**BRANDSCHUTZ
STUTTGART 21
UNVOLLSTÄNDIG
UNTAUGLICH
DURCHGEFALLEN**

**11.03.2015
Rathaus Stuttgart
Fraktionsgemeinschaft
SÖS LINKE PluS**

**Beitrag Dr. Christoph
Engelhardt, WikiReal.org
„Genehmigungsfähigkeit,
Entfluchtung, Engpässe“**

Stuttgart 21-Brandschutz: Genehmigungsfähigkeit, Entfluchtungszahlen, Engpässe

Im S21-Brandschutz angesetzt:

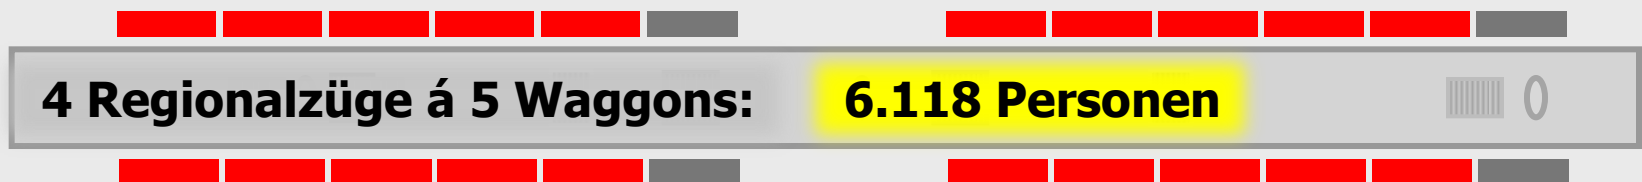
Pro Bahnsteig viel zu wenig zu evakuierende Personen angesetzt!

(Können bei den

S21-Steigungen nicht fahren!)

Grundlage des Brandschutz: 7-gliedrige Doppelstockzüge

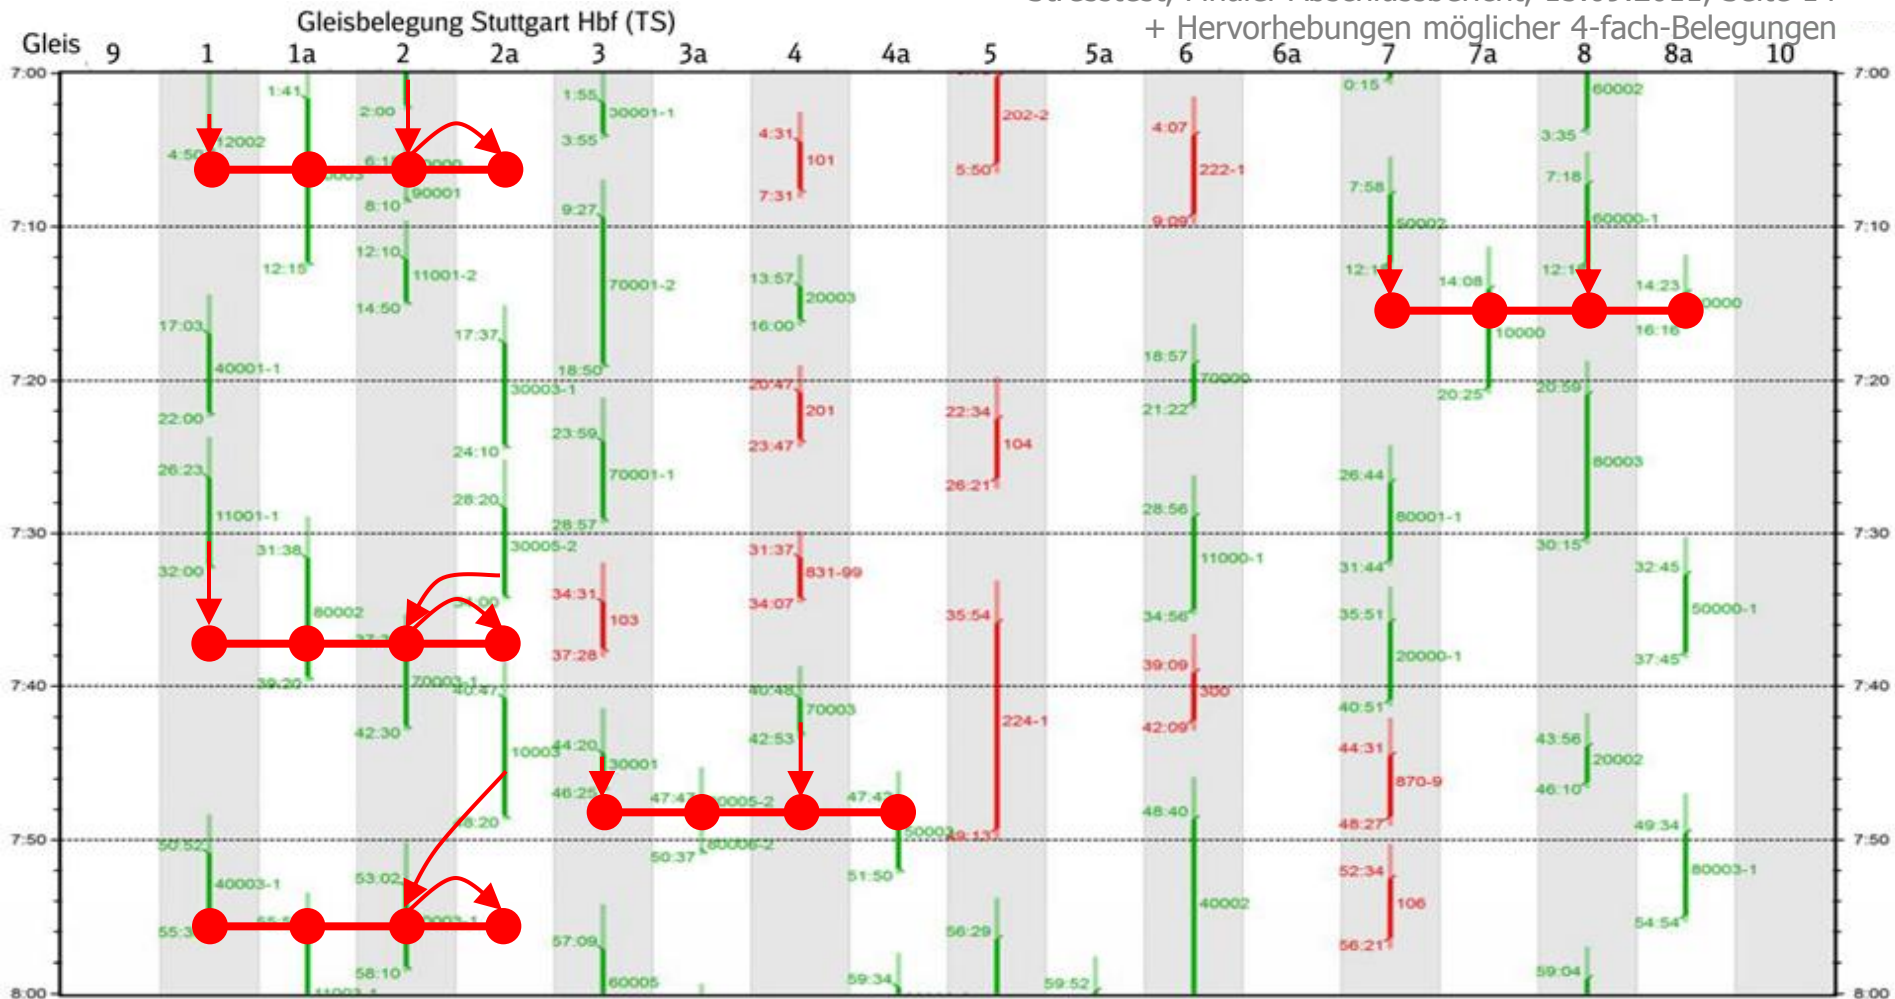
**Stuttgart 21: Entweder fehlender Brandschutz
oder fehlende Kapazität?**

Was die Ermittlung der Personenzahlen angeht, so gebe es drei Möglichkeiten: Die erste und übliche Variante sei, auf der **vorhandenen Anlage zu zählen**, wie viele Personen darin sind. Hierzu gebe es anerkannte Methoden zur Bewertungszählung, auf die noch Sicherheitszuschläge gelegt werden. Auf diese Weise sei man auf die genannte Zahl von aktuell **6.500 Personen** gekommen. Die zweite und ebenfalls zugelassene Variante wäre es, eine Schätzung zu machen. Hier habe man sich für eine dritte Methode entschieden. Dabei nehme man die Maximalbesetzung eines Zuges am Bahnsteig und verdoppele diese Zahl. Insofern wäre auch eine Doppelbelegung am Bahnsteig abgesichert. Seinerzeit wurde ein siebenteiliger **Doppelstockzug genommen, welcher mit 1.757 Personen besetzt ist. Im Fildertunnel wäre ein solcher siebenteiliger Doppelstockzug jedoch nicht mehr fahrbar.**

... können wegen der Steigungen bei S21 nicht fahren!

Schlichtung 2010 mit 44 Zügen pro Stunde: 6 Doppelbelegungen

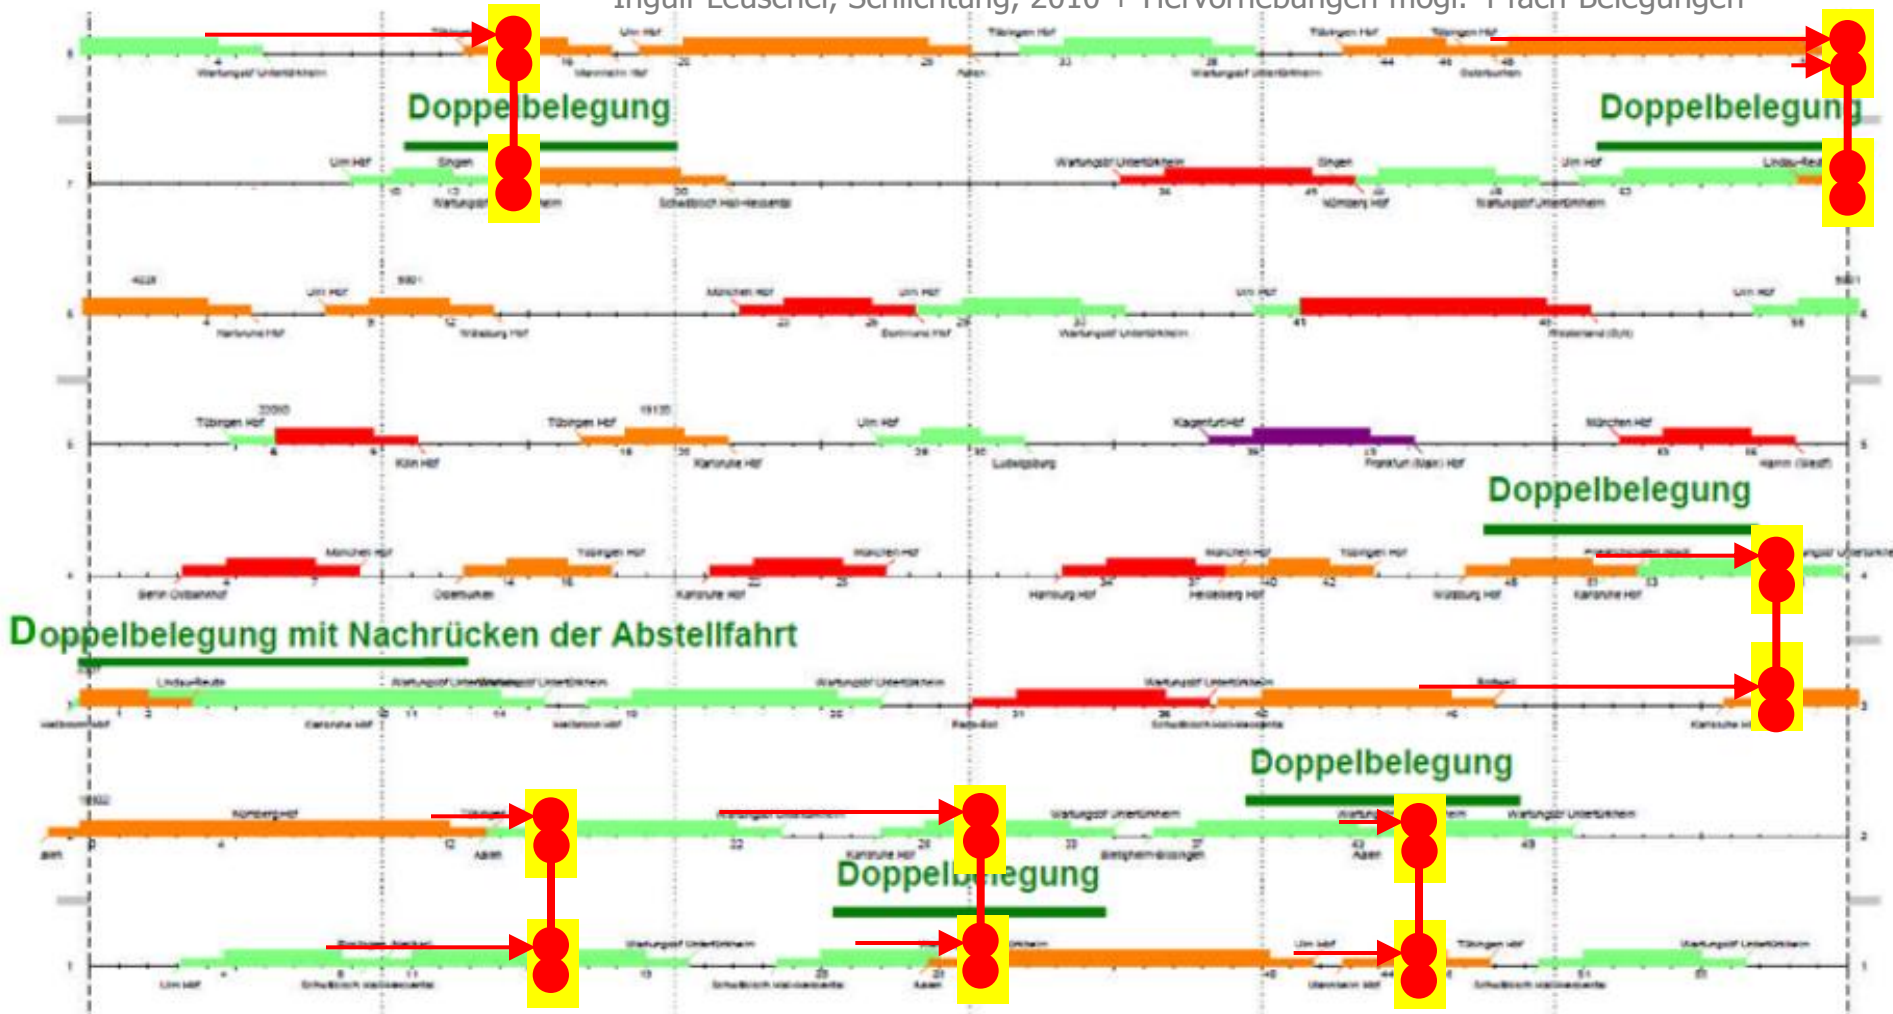
**Bei geringen Verspätungen mehrfach
auch 4 Züge an einem Bahnsteig!**

Auslegung 1997 mit 32 Zügen pro Stunde, Variante mit Doppelbelegungen (7 pro Stunde)

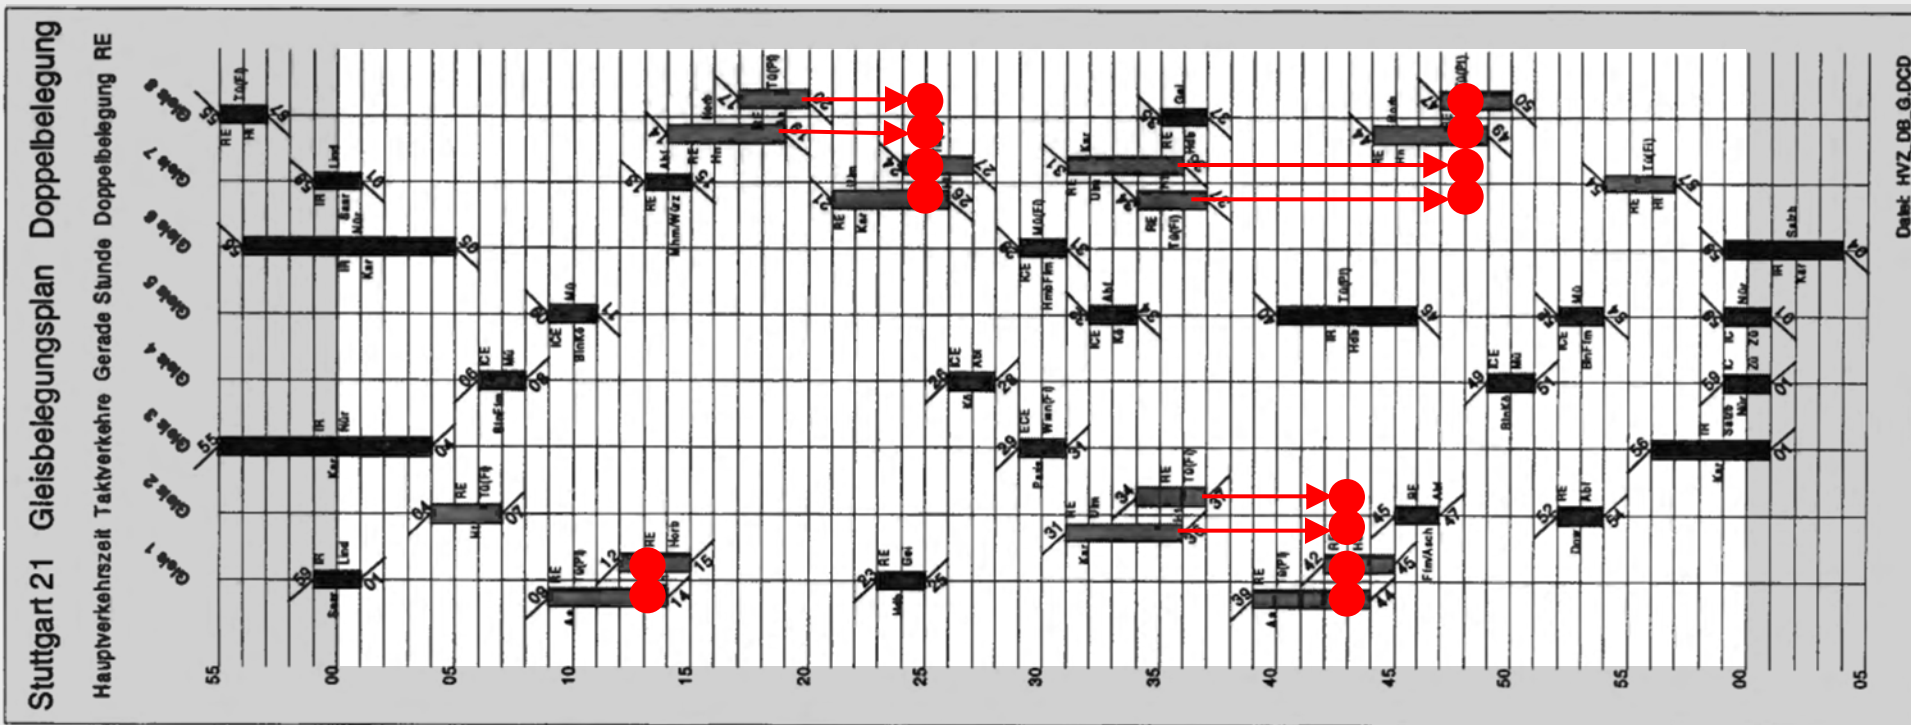
**Bei geringen Verspätungen mehrfach auch
4 Züge an einem Bahnsteig!**

Stresstest 2011, Feuersalarm um 7:48 Uhr

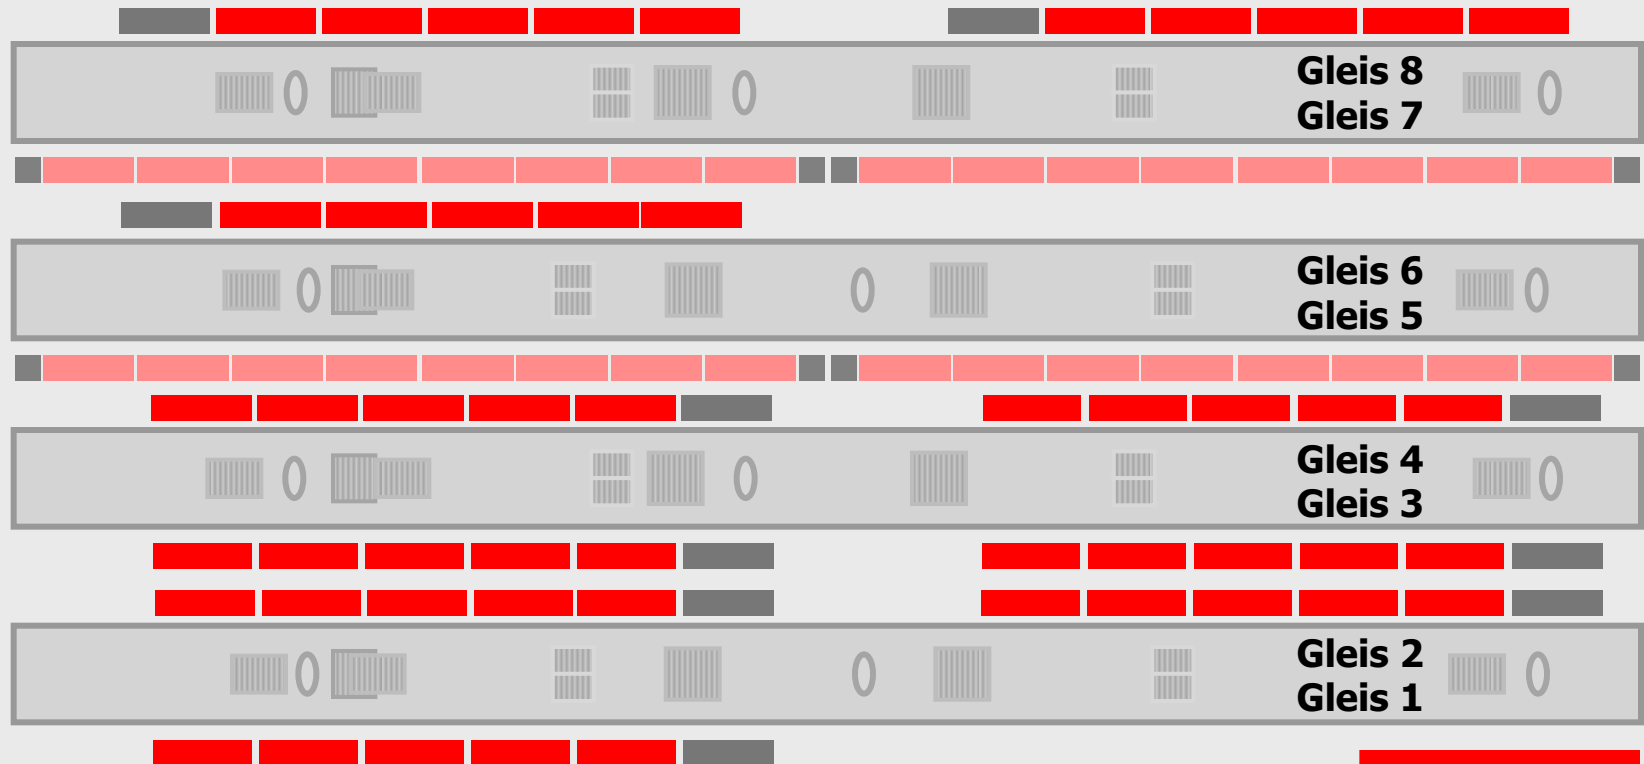
Feuersalarm 07:48 Uhr

Zu evakuieren: 16.217 Personen

Schon bei geringen Verspätungen: 12 Züge im Bahnhof!

Neues Intraplan Gutachten (das aber nicht ins Genehmigungsverfahren eingebracht wurde)

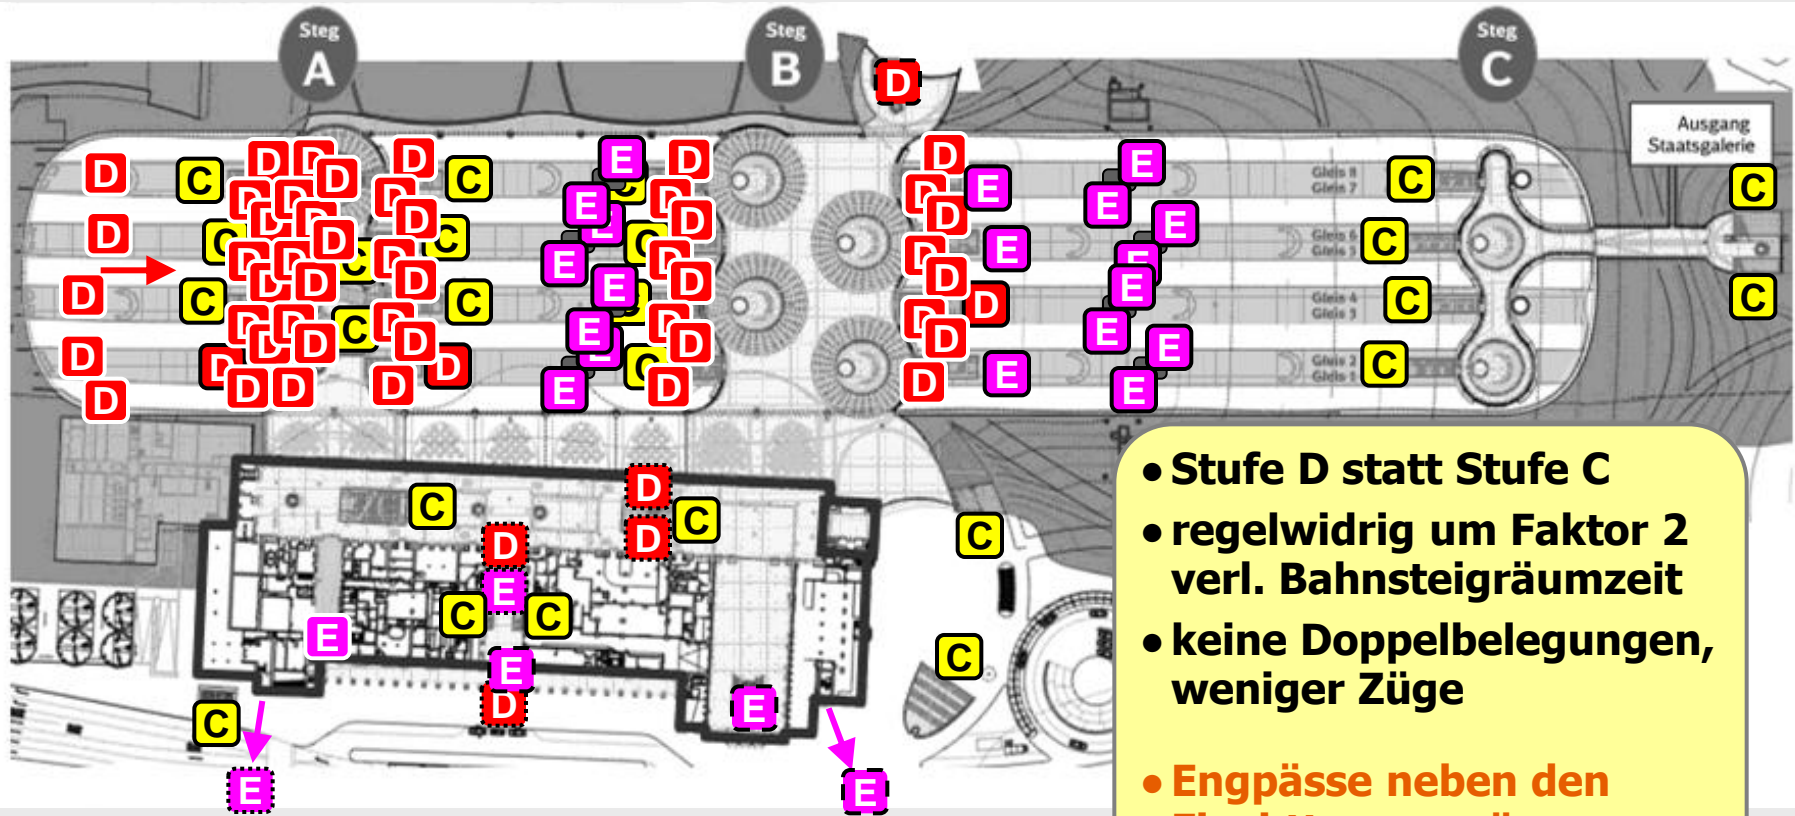
- Neues Betriebsprogramm mit **weniger Zügen** als im Stresstest (das aber nicht dargestellt wird)
- **Durchschnittliche**/prognostizierte Auslastung (unter Aussparen der möglichen vollen Auslastung)
- **Kein Verspätungsgeschehen** (ohne die üblichen Stauungserscheinungen)
→ Dann in der schönsten aller Welten
„maximal“ 2.409 Personen auf einem Bahnsteig!?

Die Bahn versucht, die Presse mit haltlosen und irrelevanten Berechnungen zu beeindrucken

3. S21 war schon vor Einführung der Fluchttreppenräume für die Fußgänger unterdimensioniert!

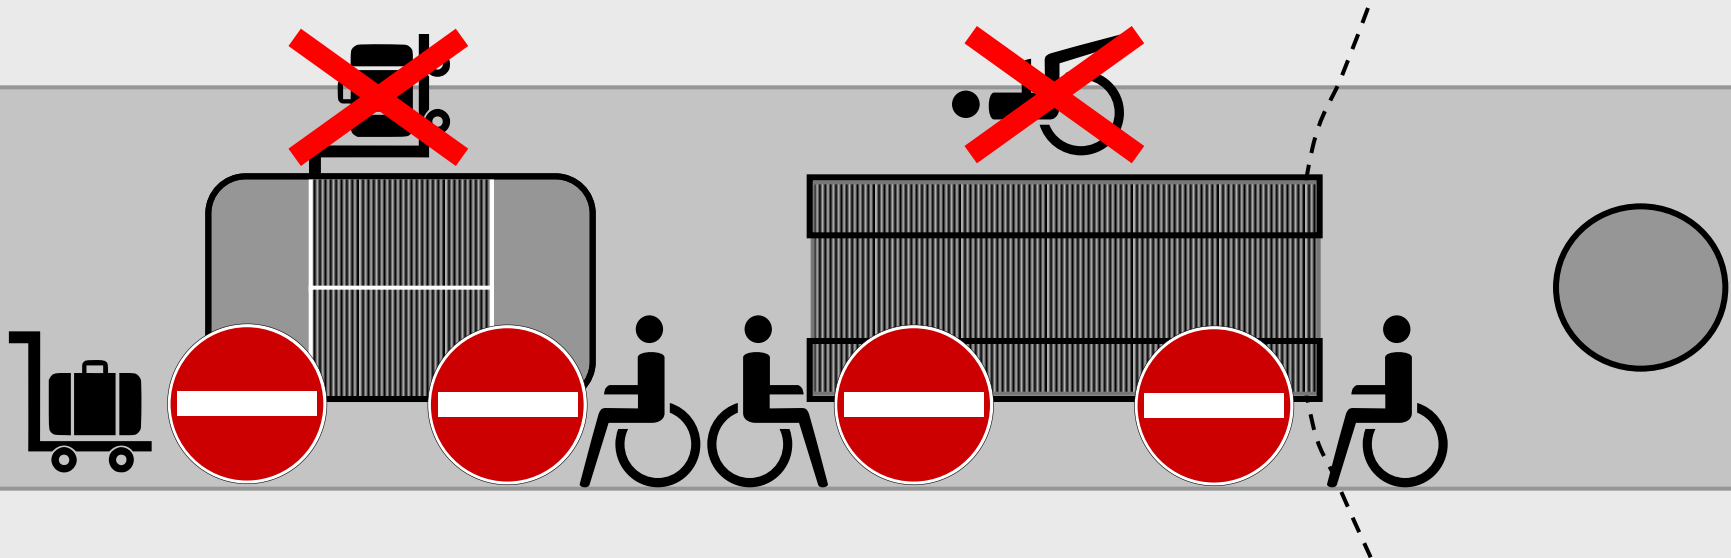
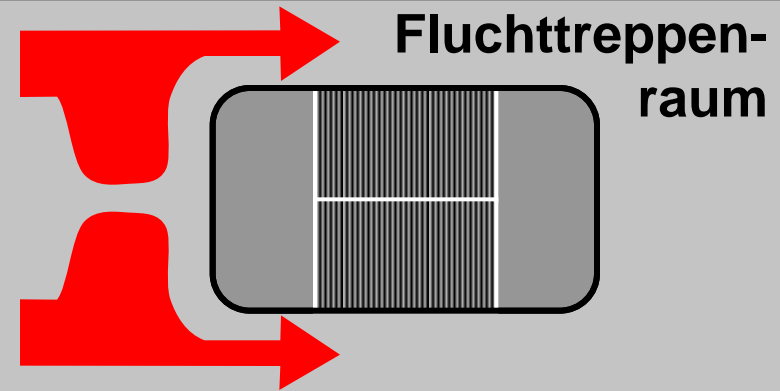
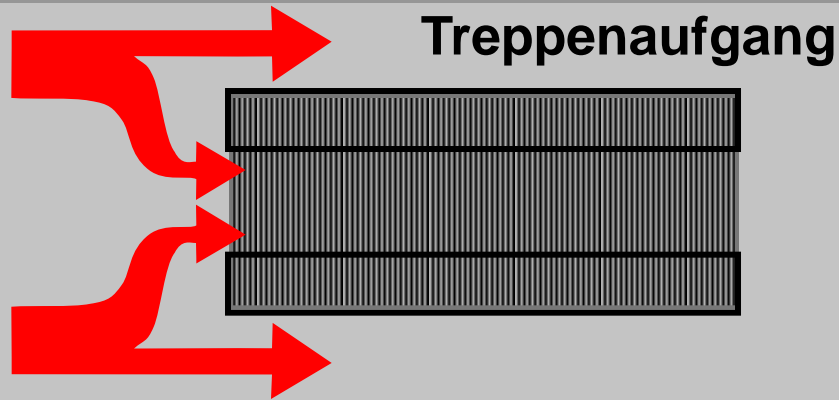
- Stufe D statt Stufe C
- regelwidrig um Faktor 2 verl. Bahnsteigräumzeit
- keine Doppelbelegungen, weniger Züge
- Engpässe neben den Fluchttreppenräumen überhaupt nicht geprüft!

Spätestens mit den Fluchttreppenräumen bricht der Fahrgastwechsel zusammen!

Engpässe: An den Fluchttreppenräumen müssen alle vorbei

**Die Minimalbreiten von 2,05 m sind
für Stuttgart Hbf inakzeptabel**
